监 理 通 知 单

工程名称：北京东润洁源投资有限公司 100MW 光伏平价上网项目

编号：JXM15-JL01-033

关于支架组件安装事宜。

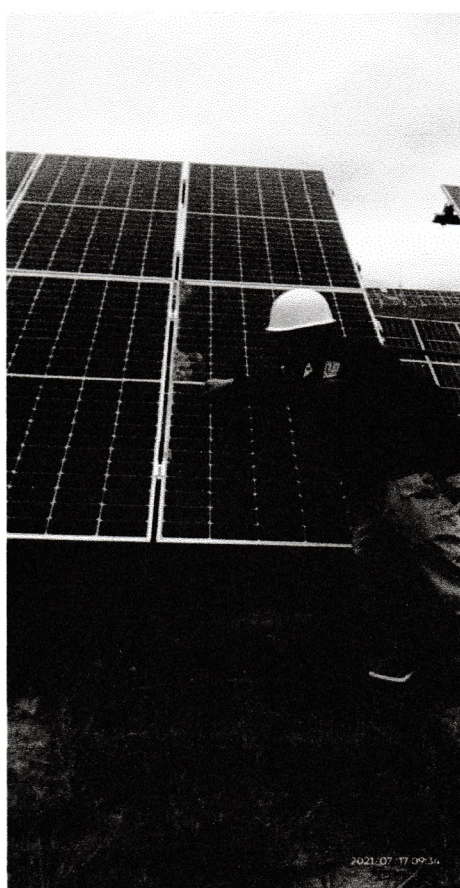
横梁上泥土未清理

组件上泥土未清理

你单位立即整改，整改完成后报监理项目部复查验收。你单位应严格按照设计图纸及支架组件安装工艺流程进行安装施工。否则将对你单位进行考核。

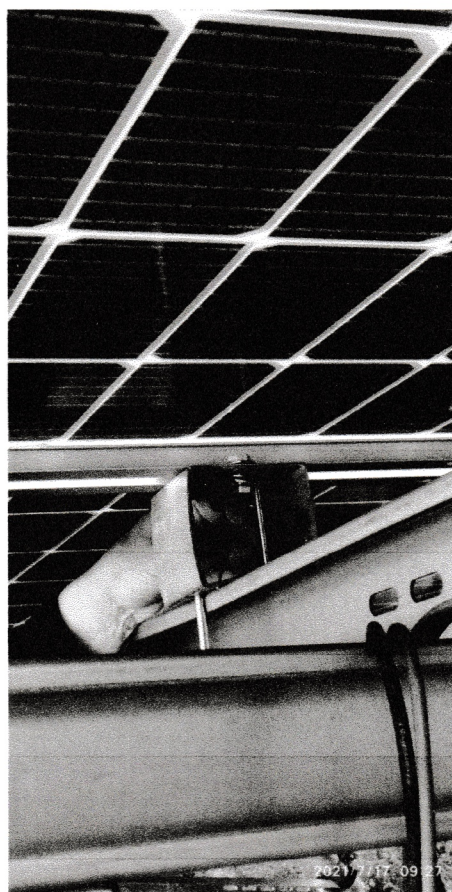
组件中间压块螺栓未紧固

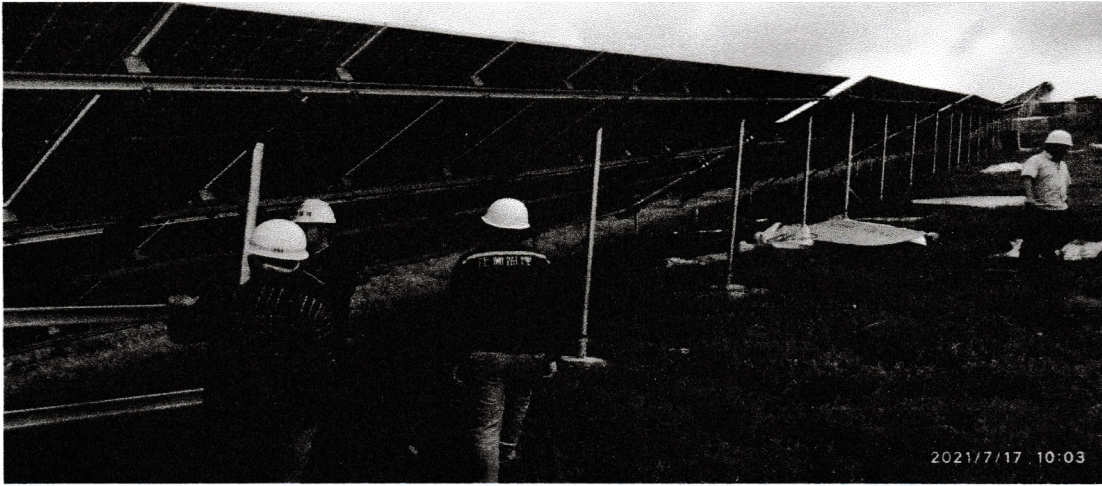
支架斜支撑未安装组件已安装完毕

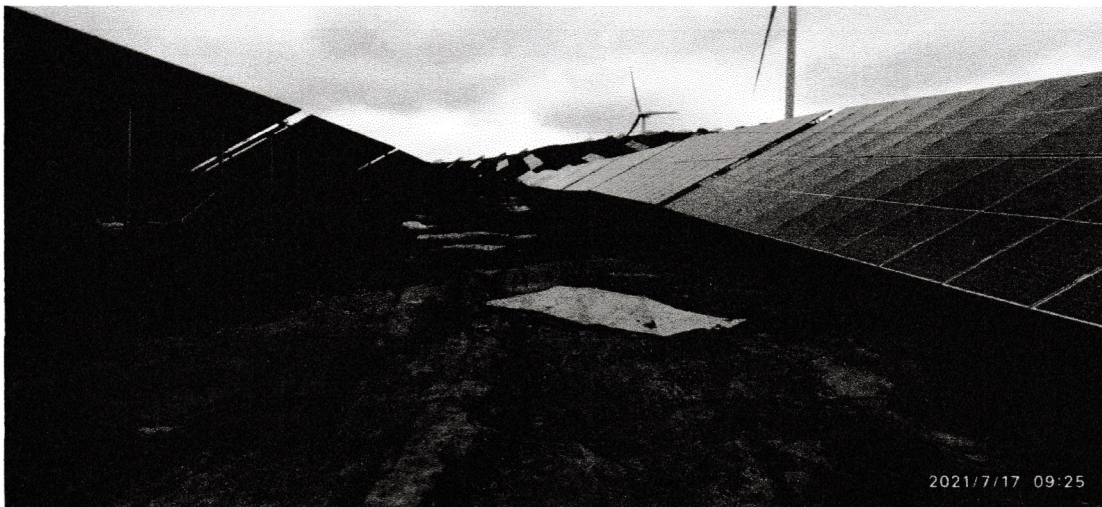
现场施工垃圾未清理
